# 改善箇所説明図

基準不適合発生箇所

コネクタ部断面

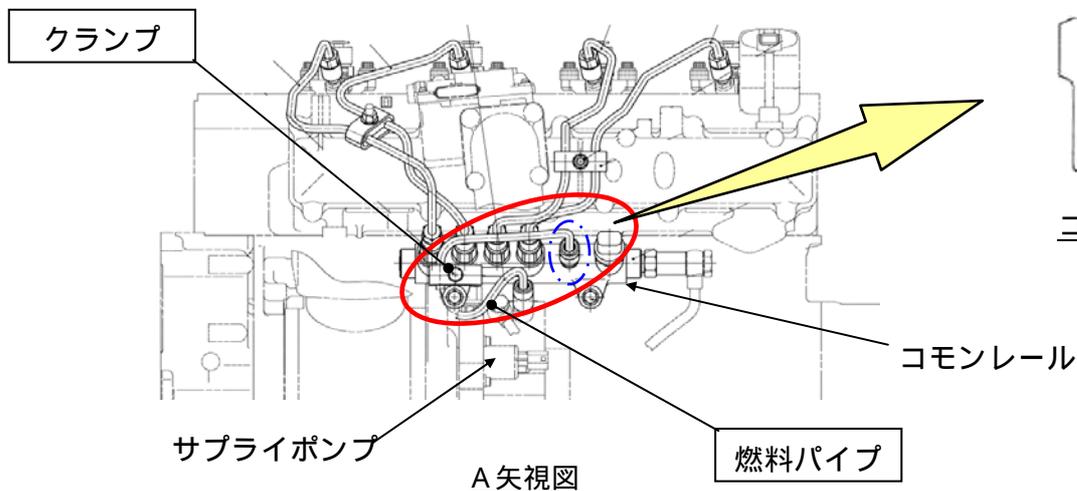
原動機において、サプライポンプとコモンレール間の燃料パイプを固定するクランプを付け忘れたものがある。そのため、エンジンの振動によりパイプに亀裂が発生し、燃料が漏れるおそれがある。

全車両、サプライポンプとコモンレール間のパイプクランプの有無を確認し、クランプが取り付けられていない場合は、燃料パイプを交換し、クランプで固定する。
